Dodatok č. 2

k Zmluve o dielo č. SNM-HUM-ZOD-2023/2103

ZDÔVODNENIE ZMIEN

KAŠTIEĽ DOLNÁ KRUPÁ

Zápis z KD č. 18 zo dňa 15.11.2023

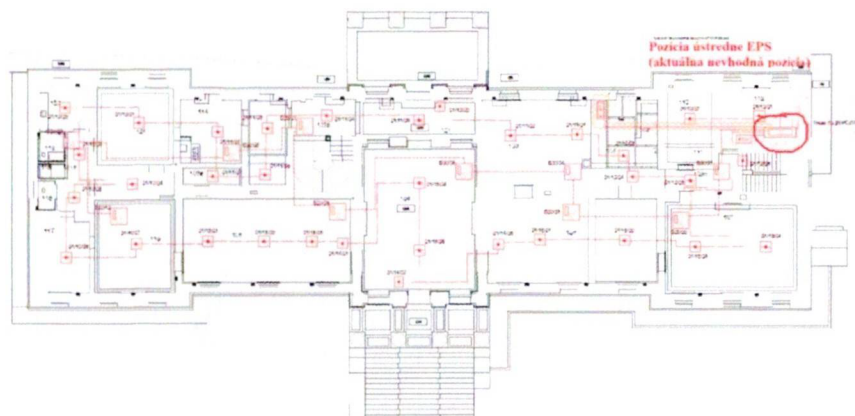
Na KD č. 18 zo dňa 15.11.2023 sa spoločne s KPÚ, TDI, GP a zhotoviteľom konzultovala možnosť presunu týchto technických zariadení do miestnosti č. 004a (telefónna ústredňa) na 1.PP, kde je aj ústredňa EZS (elektronický zabezpečovací systém). Toto riešenie sa ukázalo po obhliadke ako realizovateľné cez povalu a komín bez poškodenia vzácnych častí výzdoby kaštieľa. KPÚ trvá na zachovaní malieb v plnom rozsahu ako aj nutnosti presunu daných ústrední do inej časti kaštieľa (viď zápis v stavebnom denníku z KD č. 18).

Denné záznamy stavby	List č. 015065	Dátum
BOLA VYKONANÁ OBHLIADKA PLOŠNÉHO ODKRYVU V M.Č. 112. BOLO ZISTENÉ, ŽE SLOHOVÁ VÝRAČBA JE ZACHOVANÁ V CELOM ROZSAHU MIESTNOSTI. VZHLADOM K TOTO KPÚ TERAZ POŽADUJE ÚPRAVU PROJEKTU VRA- TIA NAVRHOVANÝCH SLABOPRÚDOVÝCH PRVKOV Z TĚJTO MIESTNOSTI.		15.11.2023
KPÚ		
TDI

Túto závažnú zmenu projektu požiarnej ochrany je nutné najskôr spracovať s autorizovaným projektantom, s projektantom požiarnej ochrany a následne požiadať o schválenie OR HaZZ – tento proces bude trvať a nemožno ho stihnúť do 30.11.2023; tieto úkony zabezpečuje objednávateľ. Z dôvodu potreby uvedenia objektu do predčasného užívania je nevyhnutné zabezpečiť funkčnosť EPS a teda presun káblových rozvodov do m.č. 004a. Konkrétny rozsah prác a dodávok súvisiacich s touto zmenou (s presunom káblových rozvodov do m.č. 004a) a ich dopady na cenu diela budú predmetom osobitných rokovaní medzi zmluvnými stranami a budú riešené v súlade so zmluvou.

Nežiaduca pozícia ústredne EPS v m.č. 112

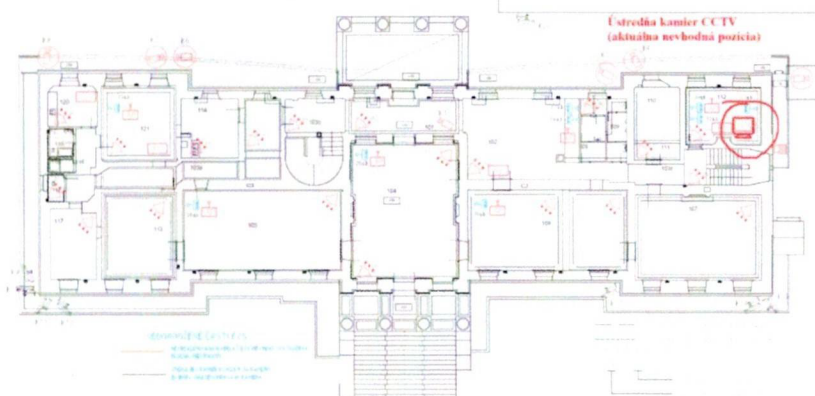
Pri reštaurátorských prácach v miestnosti č. 112 na prízemí (bývalá kancelária) reštaurátori odkryli vzácne nálezy malieb z konca 18. stor. Na fotografii vidieť prebiehajúci plošný odkryv spoločne s vyvedenými káblami na ústredne EPS (elektrická požiarne signalizácia) a CCTV (kamier), ktoré mali byť drážkované v stene a ukončené centrálnou ústredňou EPS a na bočnej stene ústredňou CCTV. Plošný odkryv ukázal, že vzácne maľby sú na všetkých stenách miestnosti.

m.č. 112 – aktuálny stav

Nová pozícia ústredne EPS a kamier v m.č. 004a v 1.PP
